Tegningen er å anse som konsepttegning og skal leses sammen med brannstrategidokumentet. Den har ikke status som byggetegning.

Dok.nr.: 10.F.00.01

FORSLAG TIL VERKSTEDBYGG PÅ KIEN		Målestokk: 1:100	
TØNSBERG KOMMUNE		Dato: 19.01.1	
PLANER		Tegner: HUGO	
as norske stålbygg		2205

Dok.nr.: F.20.02.01
Rev: -

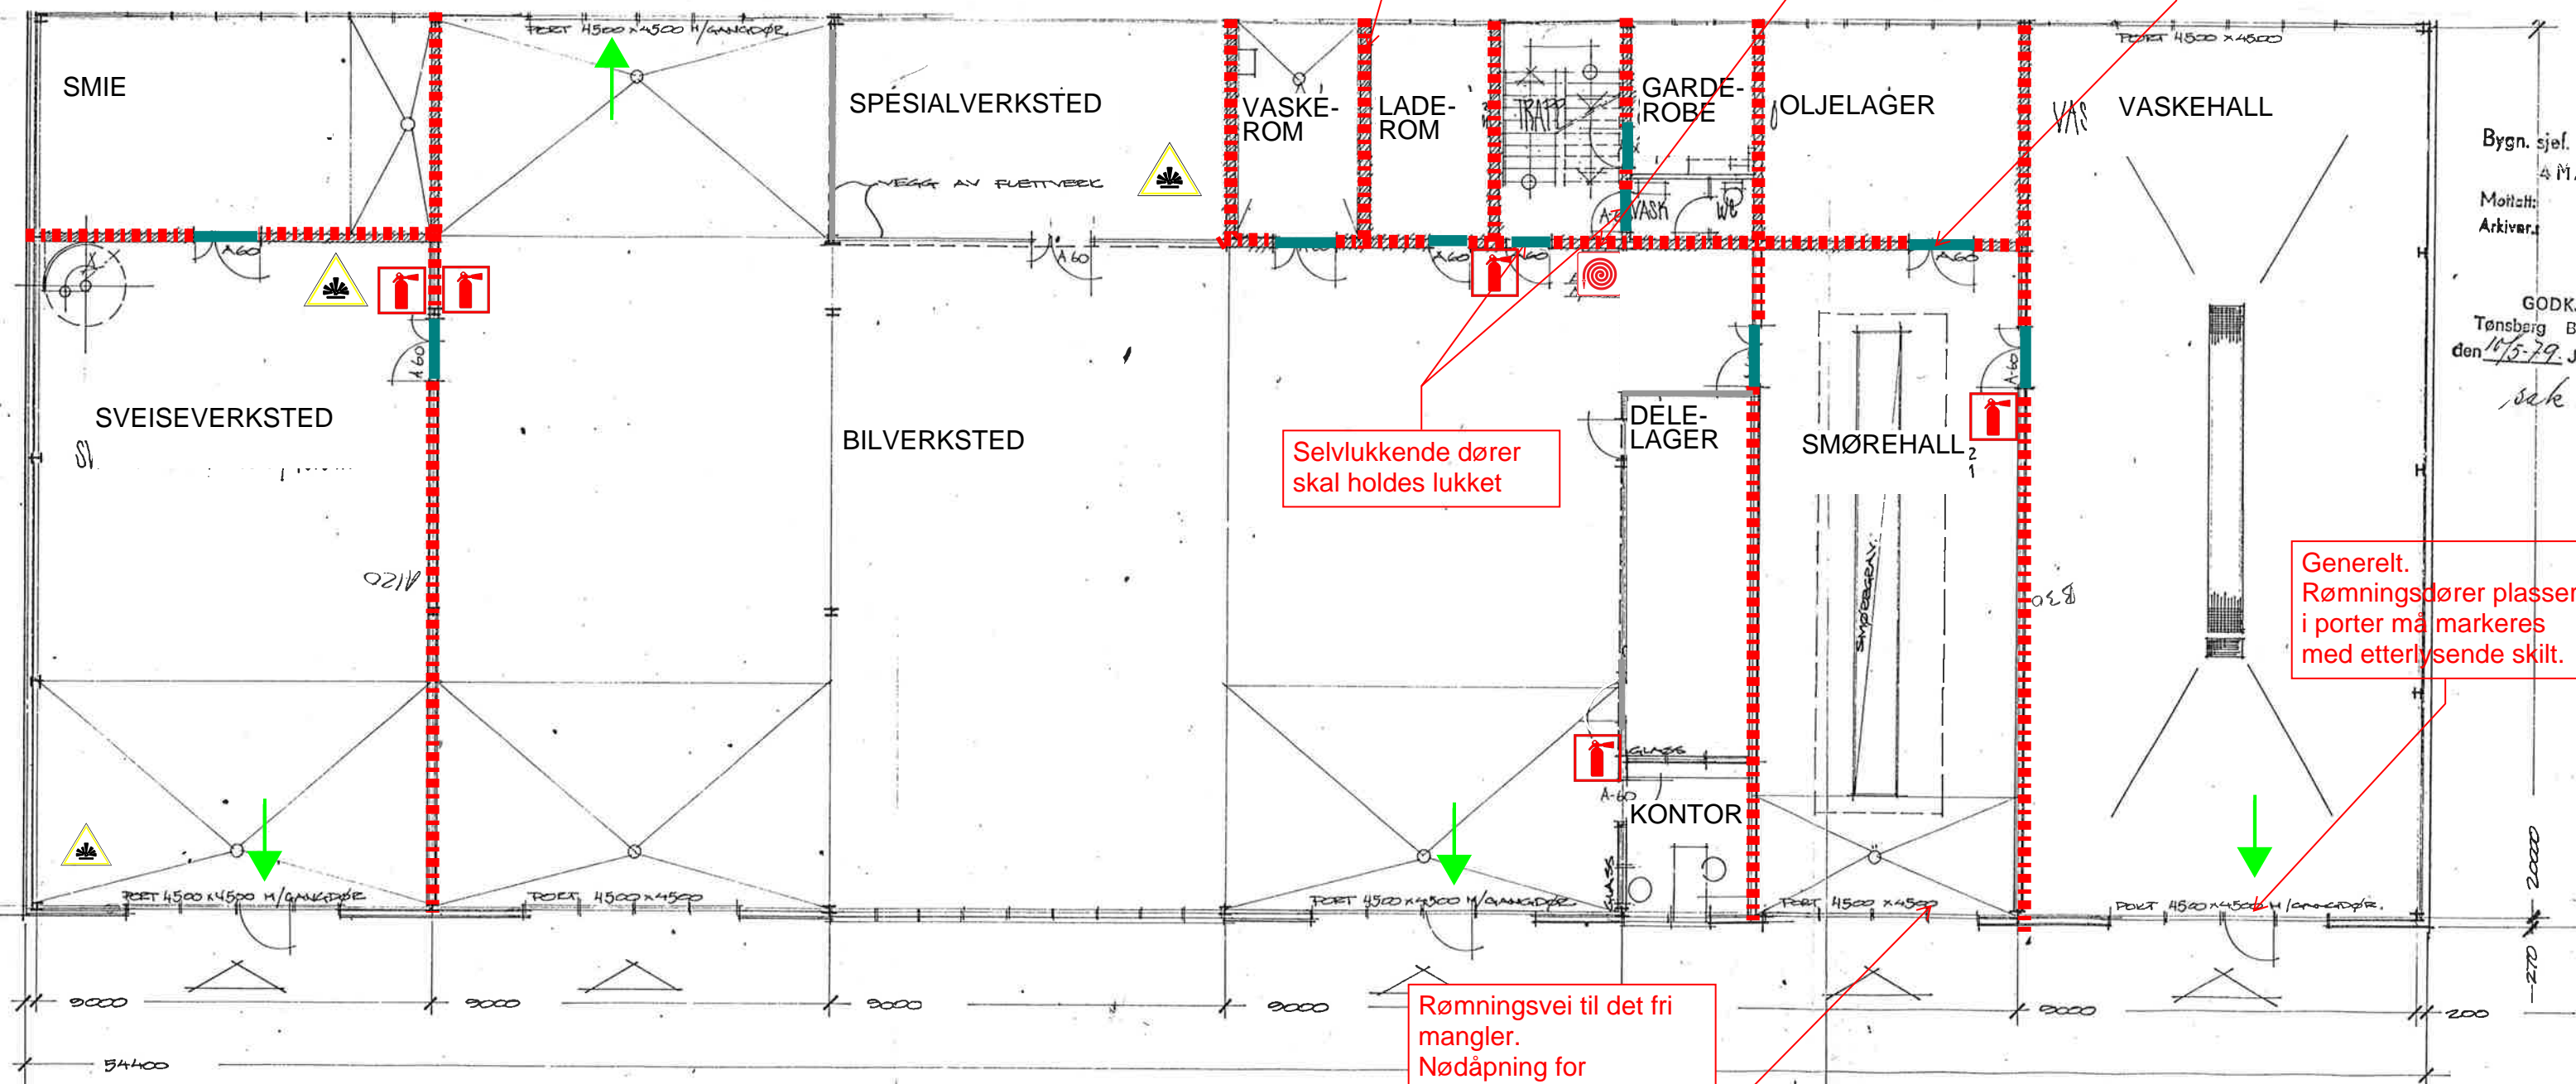
Avtrekk for knallgass,
kontroll?

Dør må rettes
opp slik at den
lukker?

Selvlukkende dører
skal holdes lukket

Generelt.
Rømningsdører plassert
i porter må markeres
med etterlysende skilt.

Rømningsvei til det fri
mangler.
Nødåpning for
rulleporten eller
rømningsdør i porten
må etableres.
